REGIONE TOSCANA
Giunta Regionale

OGGETTO: Parere regionale ex art. 63 L.R. 10/2010 nell'ambito del procedimento di VIA statale PNIEC-PNRR, Progetto di *impianto agrovoltaiico denominato "Manciano 24.48" con potenza di picco nominale pari a 27.550,32 kWp e relative opere di connessione alla RTN*, nel Comune di Manciano (GR), proposto da ARNG Solar VI S.r.l. - Proposta di richiesta di integrazioni e chiarimenti. [ID: 9927]

**OGGETTO: Richiesta integrazioni documentali per rilascio contributo tecnico istruttorio di competenza "Progetto di impianto agrovoltaiico denominato Manciano 24.48";
Proponente – ARNG Solar VI s.r.l.**

Oggetto: Parere regionale ex art. 63 L.R. 10/2010 nell'ambito del procedimento di VIA statale PNIEC-PNRR, progetto di impianto agrivoltaico denominato "Manciano 24.48" con potenza di picco nominale pari a 27.550,32 kWp e relative opere di connessione alla RTN, nel Comune di Manciano (GR).

Figura 4: recettore ubicato nei pressi del tratto di elettrodotto AT (fonte: Google Earth®).

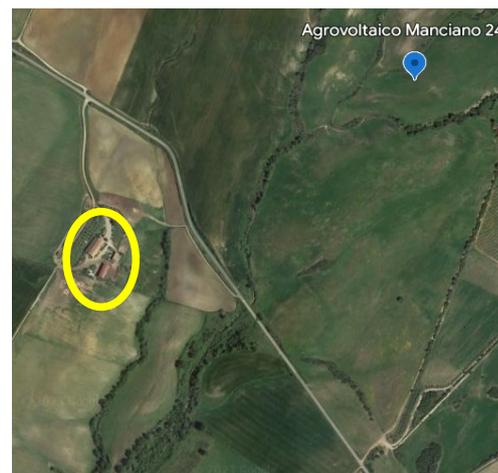
- il PMA dovrà essere integrato per gli aspetti dell'impatto acustico anche in riferimento alle Linee guida per la predisposizione del PMA adottate dal MATTM⁷, con:
 - i criteri con cui saranno svolte le indagini (durata e frequenza del monitoraggio, ecc.);
 - la gestione delle “anomalie”;
 - le modalità di restituzione dei risultati del monitoraggio;
- si ritiene opportuno che venga monitorato, anche in fase *ante operam*, il recettore collocato a circa 29 m dall'elettrodotto interrato che conetterà l'impianto alla SE a “Manciano” (Figura 4);
